ATV-240 → ATV-240M 変更点

型式	変更内容
従来品:ATV-240 新製品:ATV-240M	取扱いを容易にするための変更 1、クリップ形状の小型化 2、クリップ接続部の端子を変更 3、出力コードの廃止 4、ソフトケースの変更

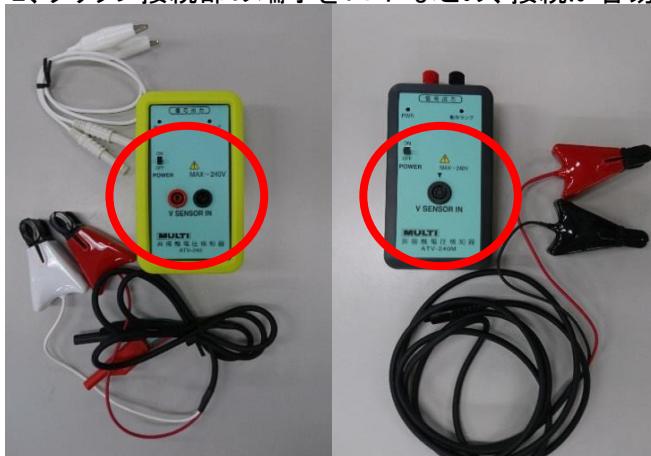
1、狭い場所での取り回しが容易になるようにクリップを従来サイズの約2/3へ変更。

2、クリップ接続部の端子を1つにまとめ、接続が容易になるように変更。

3、試験器の入力コードを直接クリップできるように出力部を端子台に変更、クリップコードを廃止。

4、ソフトケースに入れたまま使用できるようにソフトケースを変更、シリコンカバーを廃止。
